使用済燃料乾式貯蔵容器（第5期）トラニオン取付け位置ずれの
工事計画認可申請書への影響について

図1 偏心トラニオン

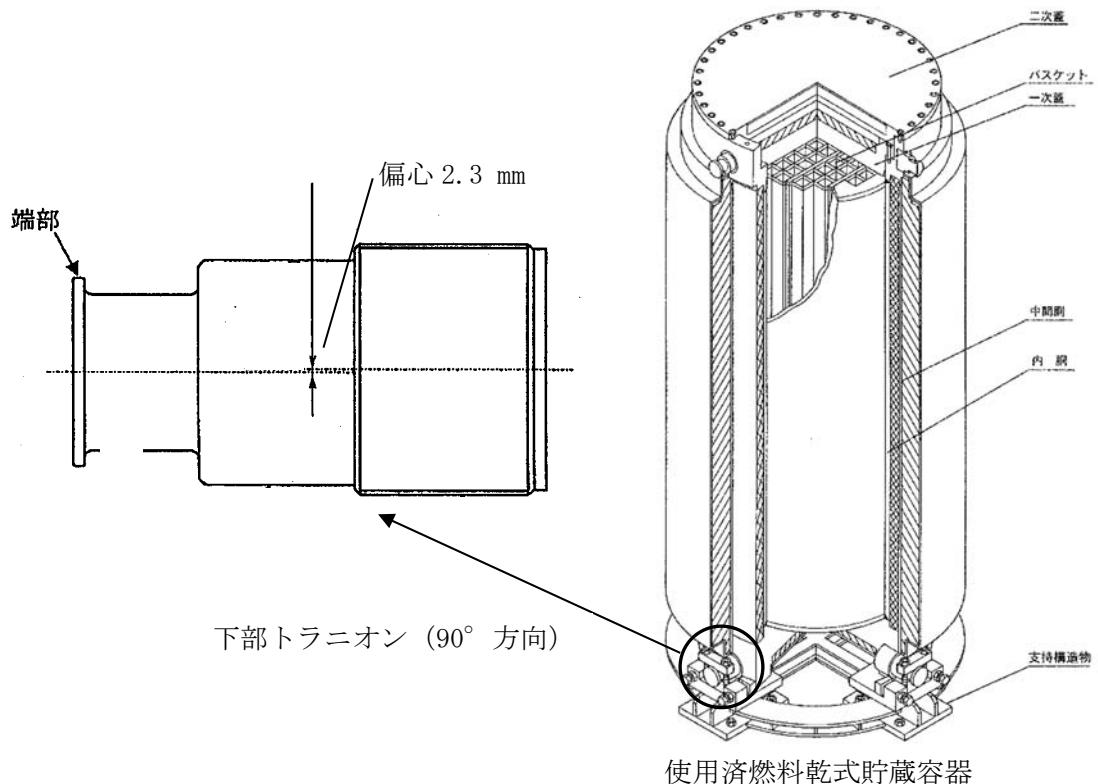
2012年6月、使用済燃料乾式貯蔵容器（24号機）については下部トラニオン（90°方向）の取付穴の位置がメーカー管理値より上方へ2.3 mmずれて加工されていることが確認された。本件が発生した要因とその対策内容について社内規程に基づく品質保証監査により確認を行い、トラニオンの設計について社内規程に基づき設計裕度の確認及びその妥当性を検証した上でその対策として偏心トラニオン取付けを採用した。偏心トラニオン採用により工事計画認可申請書を確認した結果、影響が無いことを確認した。
